SWEDISH
ENVIRONMENTAL
PROTECTION
AGENCY

YTTRANDE

NV-04482-22

Yttrande i mål nr M 2697-21 angående ansökan om tillstånd enligt miljöbalken för fortsatt och utökad verksamhet vid Husums fabrik i Örnsköldsviks kommun

Diagram 1. Utsläpp av kväveoxider från mesaugnar i Sverige 2021.

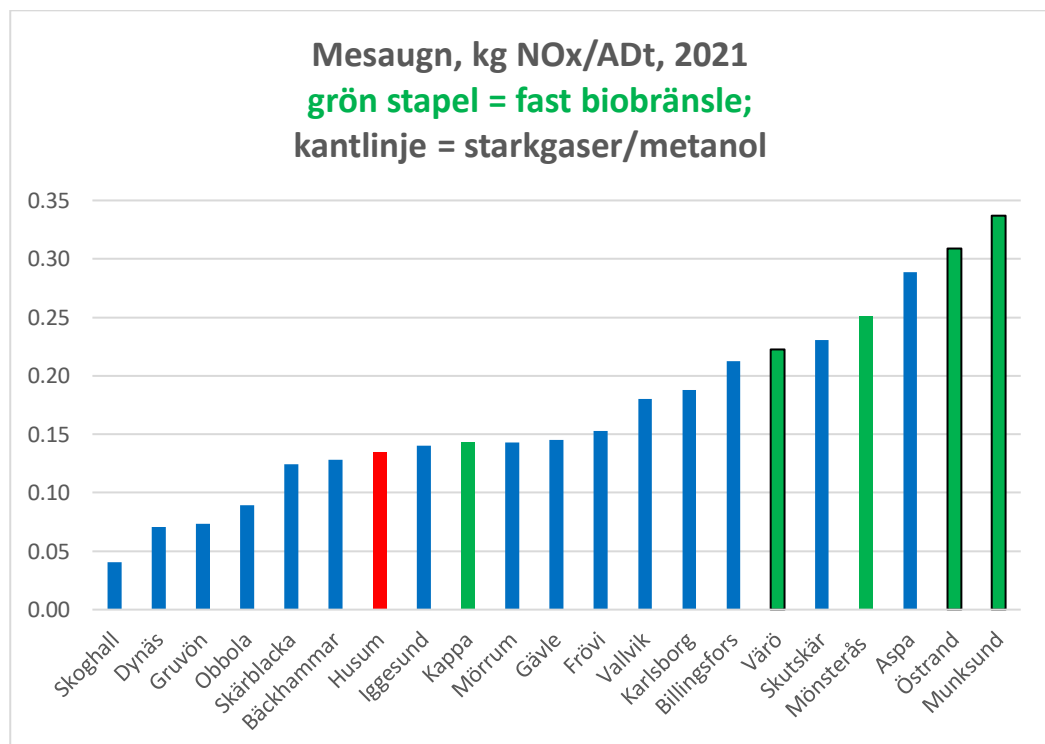
Naturvårdsverket anser att det under prövotiden bör föreskrivas begränsningsvärden för kväveoxider för utsläpp från mesaugnen (NVP7). Vad som kan anses som rimliga utsläppsnivåer i en provisorisk föreskrift kan, förutom BAT-AEL, relateras till rapporterade utsläppsvärden från svenska mesaugnar, vilket visas i diagram 1 nedan.

Av diagrammen kan utläsas att med flytande bränslen kan mycket låga utsläppsvärden uppnås, i några fall t.o.m. lägre än det undre värdet för BAT-AEL. För fasta bränslen är utsläppen högre, men det kan noteras att för tre av dessa mesaugnar används även starkgaser och/eller metanol som bränsle, vilket höjer utsläppsvärdet. Detta är inte aktuellt vid Husum eftersom dessa avses förbrännas i sodapannan.

Diagram 2. Utsläpp av kväveoxider från mesaugn vid Metsä Board Husum. (Anm. Linjerna vid 0,20 resp 0,30 ska egentligen gå exakt vid 0,20 resp 0,30 men har justerats för att kunna utläsas.)

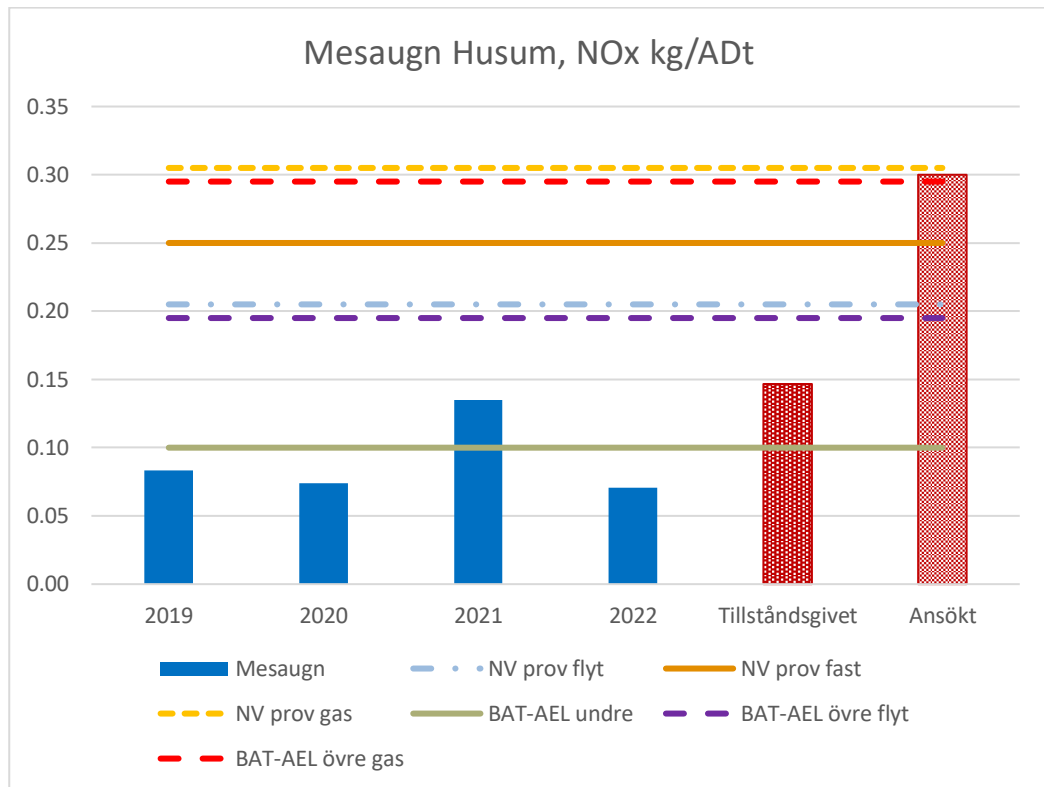
I diagram 2 visas de verkliga utsläppen från Husums mesaugn 2019 – 2022, de av bolaget beräknade utsläppsvärden vid tillståndsgiven samt ansökt produktion, BAT-AEL samt Naturvårdsverkets yrkande om provisoriska begränsningsvärden.

För gasformiga bränslen saknas erfarenhet från svenska bruk. Data från Finland visar dock att det är möjligt att nå lägre värden än vad som tidigare bedömts. Eftersom inte starkgaser och metanol avses förbrännas i mesaugnen bedömer vi att den provisoriska föreskriften bör sättas i nivå med det övre BAT-AEL-värdet, d.v.s. 0,3 kg/ADt.

Diagram 3. Utsläpp av övrigt gasformigt svavel (diffust) från Metsä Board Husum

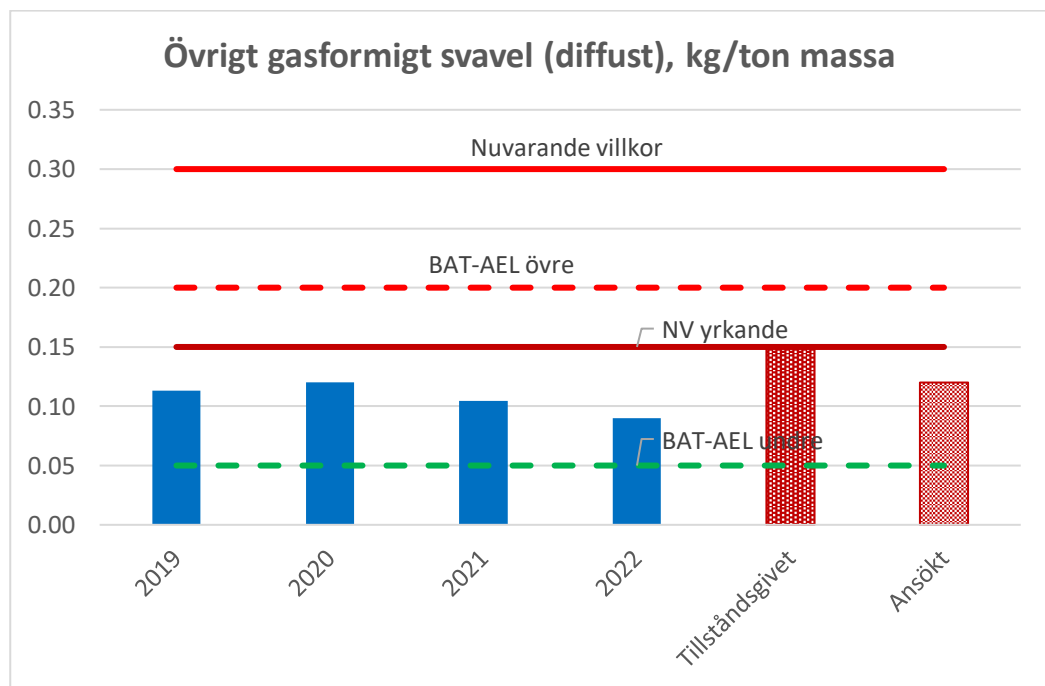
Diagram 3 visar att utsläppen av övrigt gasformigt svavel legat på en nivå mellan 0,09 och 0,12 kg/ADt. Naturvårdsverket ser ingen anledning till att det specifika utsläppet ska behöva öka vid ökad produktion och med en ny fiberlinje, snarare tvärtom. Naturvårdsverket kan inte se att ett årsmedelvärde om 0,15 kg/ton massa skulle utgöra en svårighet för bolaget att innehålla under provotiden, inkluderat uppstart och intrimning. Något behov av rymligare utsläppsvärde kan Naturvårdsverket inte se, däremot kan värdet anges som riktvärde. Föreslaget provisoriskt villkor NVP5 har uppdaterats i enlighet med detta.

Diagram 4a och 4b. Suspenderade ämnen: Utsläpp, föreslagna begränsningsvärden och mål i relation till undre BAT-AEL och övre BAT-AEL.

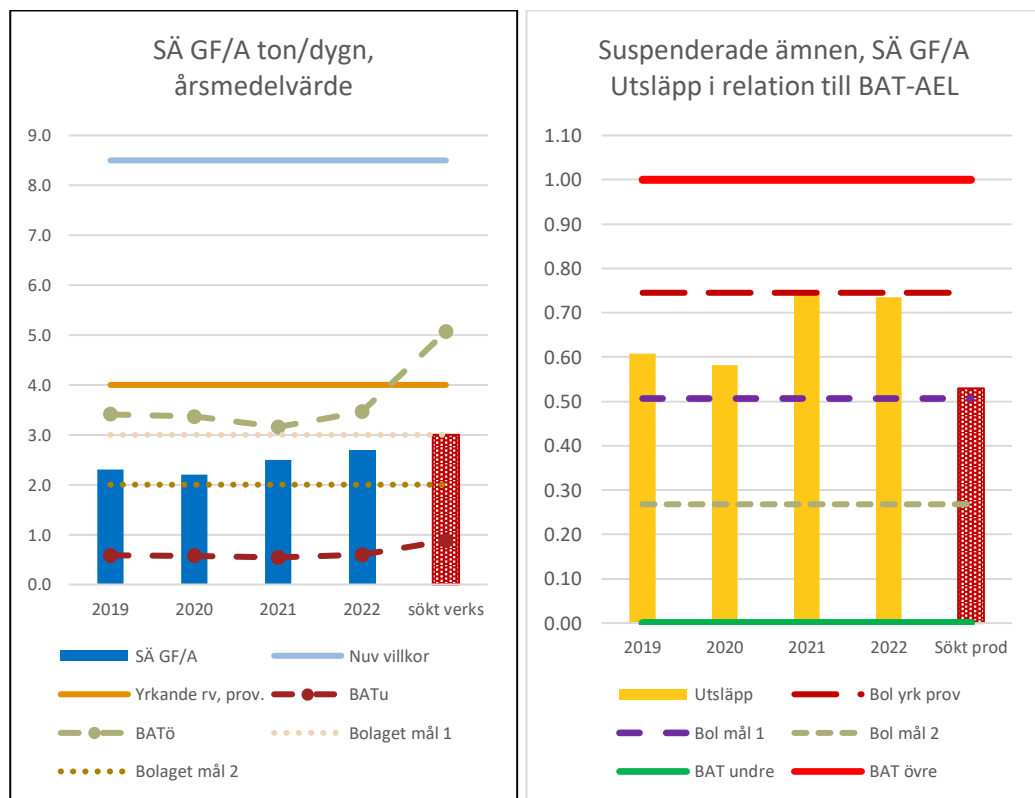
Diagram 4a: Utsläppen av suspenderade ämnen beräknas öka i absoluta tal, ton/d. Marginalen mellan provisorisk föreskrift och förväntat utsläpp är drygt 30

%. Målnivå 1 ligger i nivå med förväntat utsläpp, målnivå 2 ligger något under nuvarande utsläpp.

Diagram 4b: För suspenderade ämnen blir relationen mellan utsläpp och BAT-AEL i stort sett densamma för sökt produktion som den är för nuvarande produktion (blå staplar). Det av bolaget föreslagna mål 1 (lila streckad linje) ligger mitt emellan undre BAT-AEL och övre BAT-AEL, på samma nivå som förväntat utsläpp vid sökt produktion. Mål 2 (blå streckad linje) ligger 25 % över undre BAT-AEL.

Slutsatsen är att reningsanläggningen skulle klara av att rena avloppsvattnet lika effektivt vid sökt produktion som för närvarande tycks stämma. Ur teknisk synpunkt kan målen betraktas som rimliga. Marginalen mellan förväntat utsläpp och av bolaget föreslaget provisoriskt villkor är dock stor.

Diagram 5a och b. COD. Utsläpp, föreslagna begränsningsvärden och mål i relation till undre BAT-AEL och övre BAT-AEL.

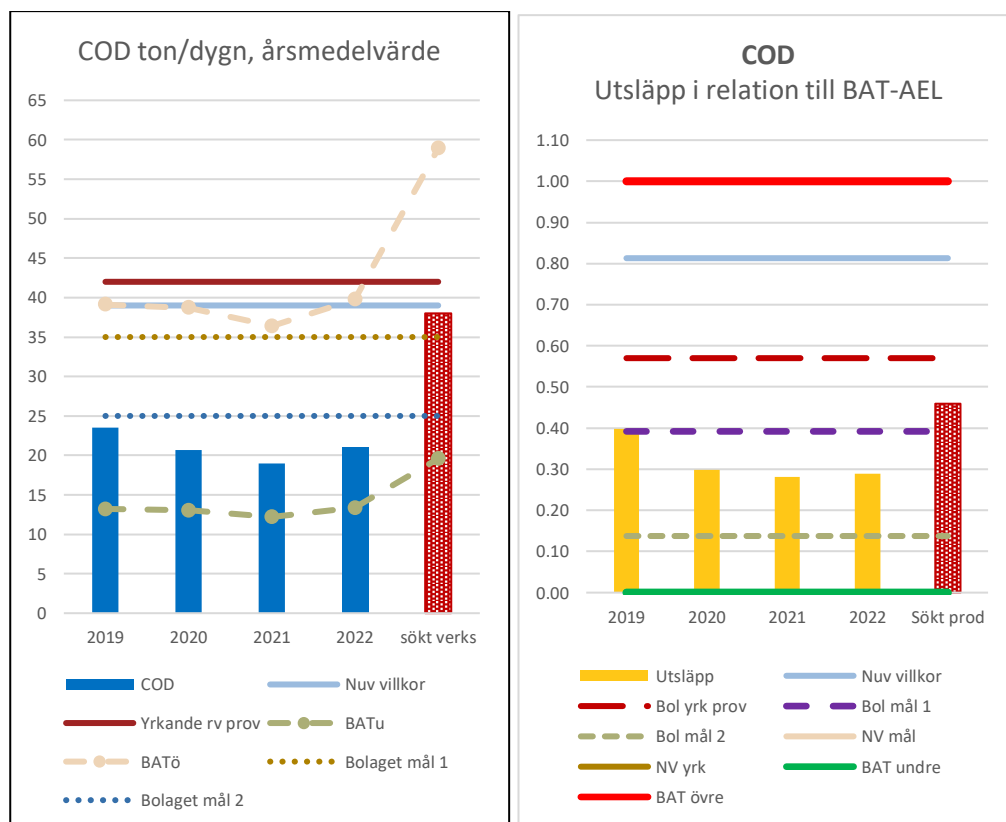
Diagram 5a: Utsläppet förväntas i absoluta tal nära nog fördubblas jämfört med idag. Marginalen mellan förväntat utsläpp och av bolaget föreslaget provisoriskt villkor är 11 %. Såväl målnivå 1 som målnivå 2 är högre än tidigare utsläppsnivå.

Diagram 5b: För COD är det förväntade utsläppet vid sökt produktion i relation till BAT-AEL betydligt högre än 2020-2022 (gula staplar). Det av bolaget föreslagna mål 1 (lila streckad linje) ligger över nivåerna 2020-2022. Mål 2 ligger dock under tidigare utsläpp, ca 15 % över undre BAT-AEL.

Slutsatsen är att det specifika utsläppet av COD förväntas öka, d.v.s. reningsanläggningen kommer vid den högre belastning som den ökade produktionen ger, inte att klara av att rena avloppsvattnet lika effektivt som idag.

Diagram 7. Utsläpp av kväve i relation till beräknat undre och övre BAT-AEL.

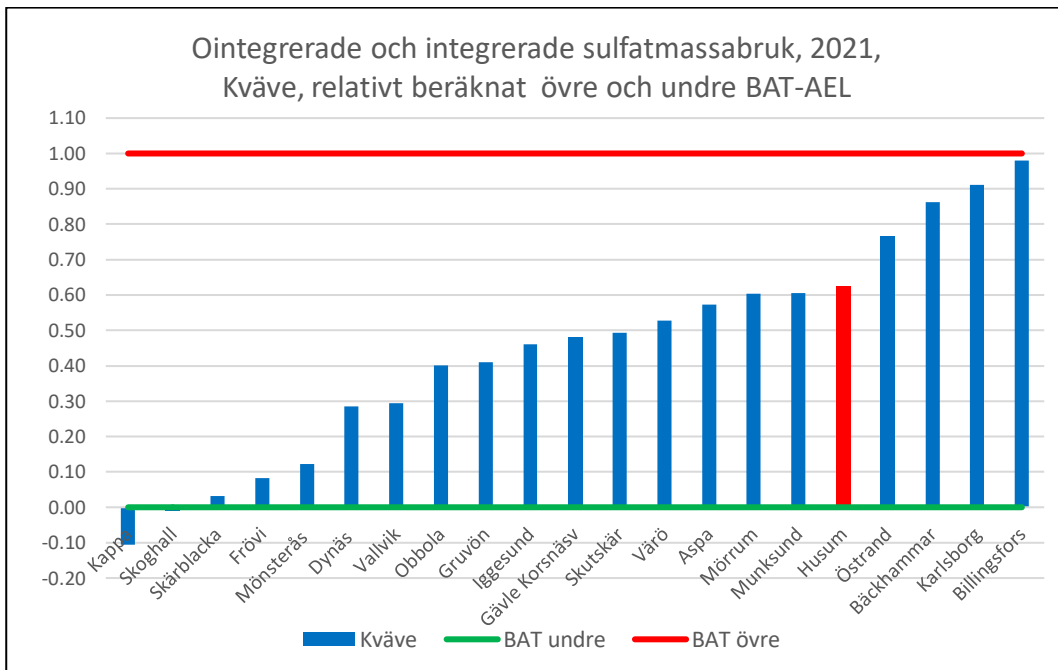
Av diagram 7 framgår att utsläppet av kväve från Husums bruk 2021 var bland de högsta av bruken, även räknat i relation till produktionen.

Diagram 8a och b. Fosfor: Utsläpp, föreslagna begränsningsvärden och mål i relation till undre BAT-AEL och övre BAT-AEL.

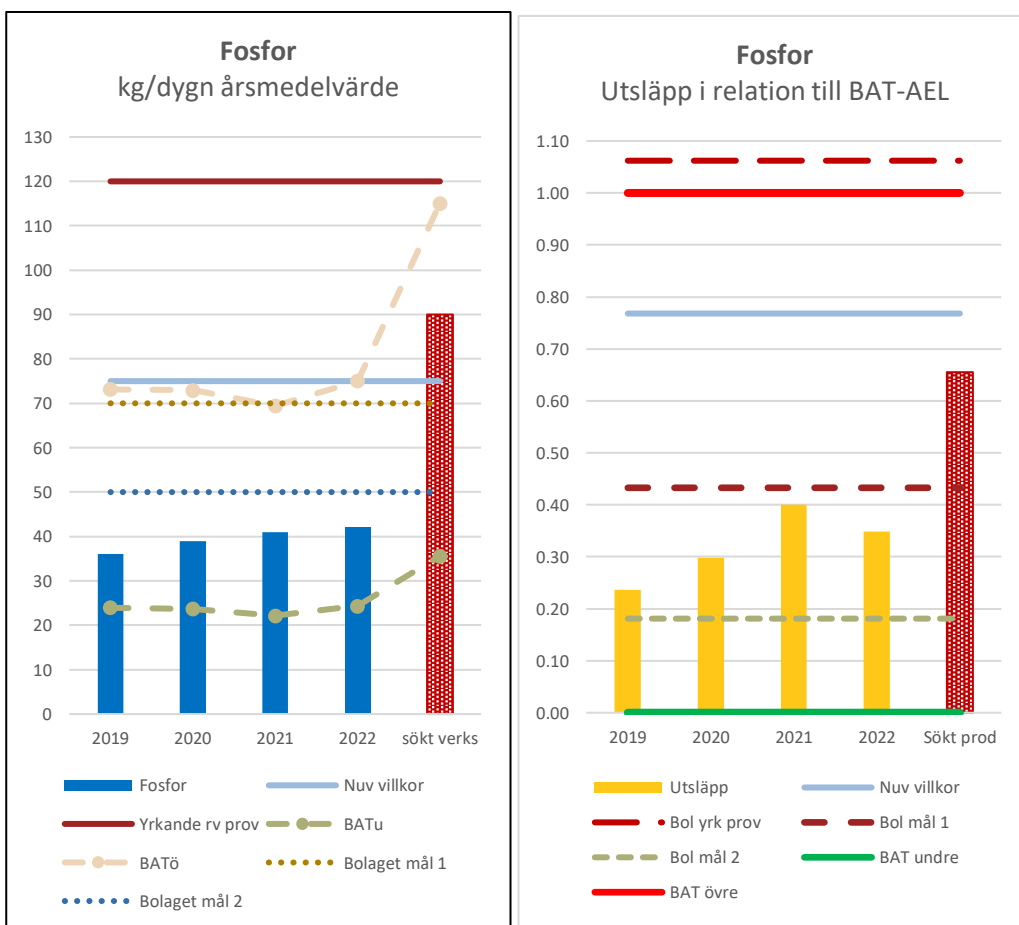
Diagram 8a: Utsläppen beräknas i absoluta tal mer än fördubblas vid sökt produktion. Marginalen mellan föreslaget provisoriskt villkor och förväntat utsläpp är stor, 33 %. Såväl mål 1 som mål 2 ligger över dagens utsläppsnivå.

Diagram 8b: För fosfor beräknas det specifika utsläppet vid sökt produktion i relation till BAT-AEL bli avsevärt högre än nuvarande utsläpp (gula staplar). Det av bolaget yrkade provisoriska villkoret (streckad röd linje) är högre än övre BAT-AEL (heldragen röd linje). Det av bolaget föreslagna mål 1 (gul streckad linje) ligger strax under mitten av BAT-AEL-intervallet, men över nuvarande utsläppsnivå. Mål 2 ligger 25 % över undre BAT-AEL. Slutsatsen av diagrammet är att det specifika utsläppet av fosfor kommer att öka, d.v.s. reningsanläggningen kommer vid den högre belastning som den ökade produktionen ger, inte att klara av att rena avloppsvattnet lika effektivt som idag.

Diagram 9. Utsläpp av fosfor i relation till beräknat undre och övre BAT-AEL.

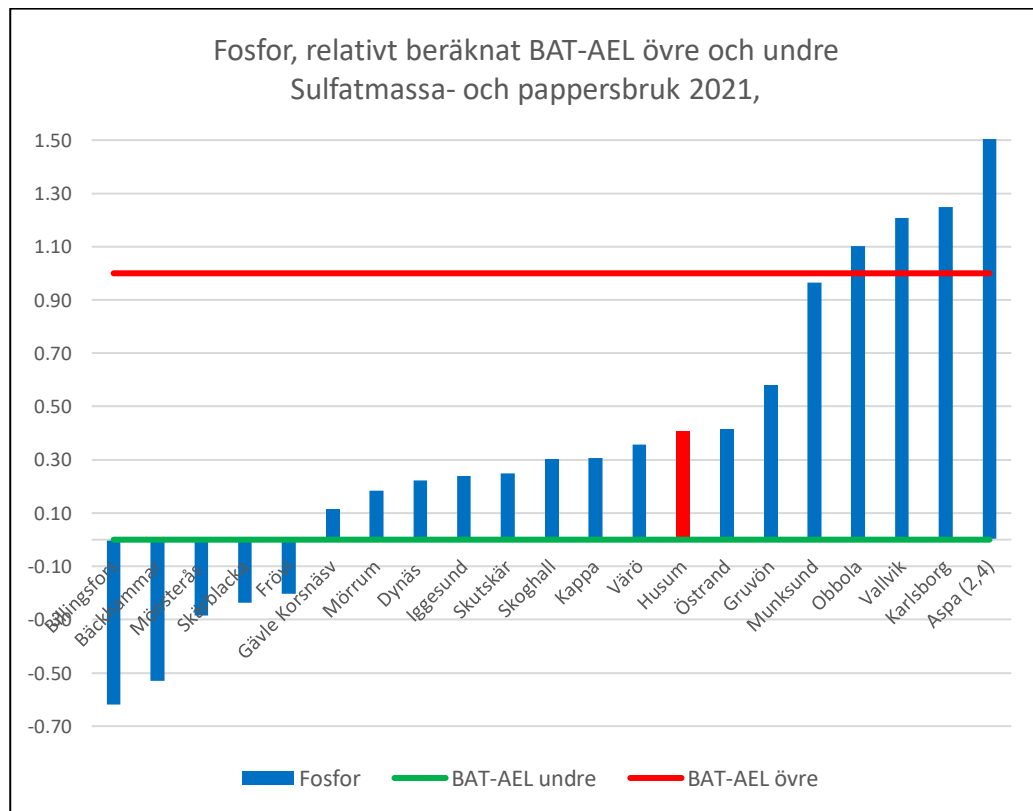
Av diagram 9 framgår att det specifika utsläppet från Husums bruk 2021 låg över genomsnittet bland bruken. Även om Husum hade god marginal till övre BAT-AEL kan det noteras att flera bruks utsläpp var lägre än det undre värdet för BAT-AEL. Det finns sålunda möjlighet att uppnå mycket låga fosforutsläpp med en effektiv reningsanläggning.

Diagram 10. Utsläpp av AOX samt föreslagna begränsningsvärden

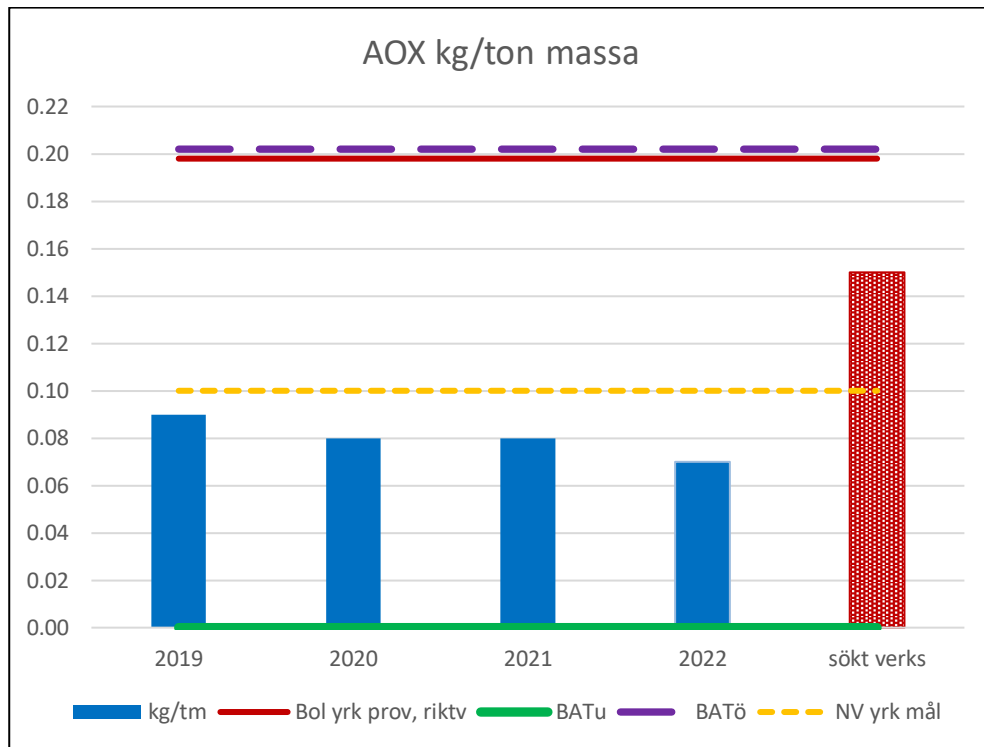
Med hänvisning till vad vi redovisade i yttrande 2023-05-25, sid 16-17, anser vi dock att det finns förutsättningar att nå lägre utsläppsvärden. Det är därför lämpligt att, som för övriga parametrar, i utredningsföreskriften ange ett målsättningsvärde, vilket bör kunna anges till 0,10 kg/ton massa (NVU12). Detta illustreras i nedanstående diagram 10.

Diagram 11. Utsläpp av klorat samt föreslagna begränsningsvärden

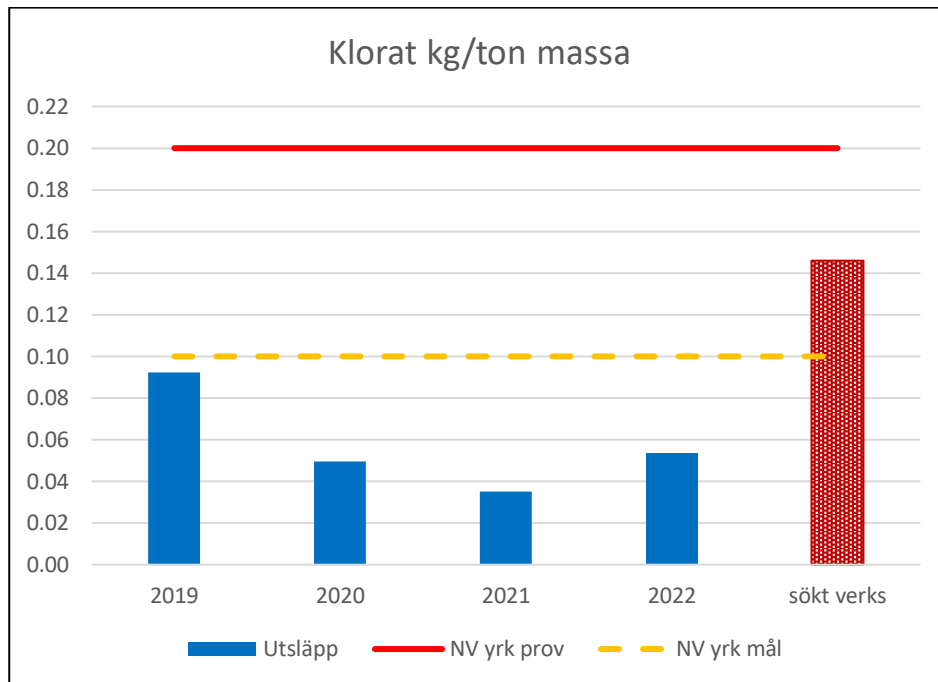
Naturvårdsverket menar att effektiviteten i kloratreningen bör kunna upprätthållas, och därmed att utsläppet relativt produktionen inte skulle behöva öka. Vi anser att utsläppsvillkor för klorat bör anges relativt produktionen för att säkerställa att kloratreningen drivs effektivt även vid lägre produktionsnivå. Som provisoriskt villkor anser vi att det ska anges 0,20 kg/ADt (NVP8) och att utredningsföreskriften ska ange ett målsättningsvärde om 0,10 kg/ADt (NVU12). Detta illustreras i nedanstående diagram 11. Vi vill också hänvisa till vad vi framförde i yttrande 2023-05-15, sid 17-19.
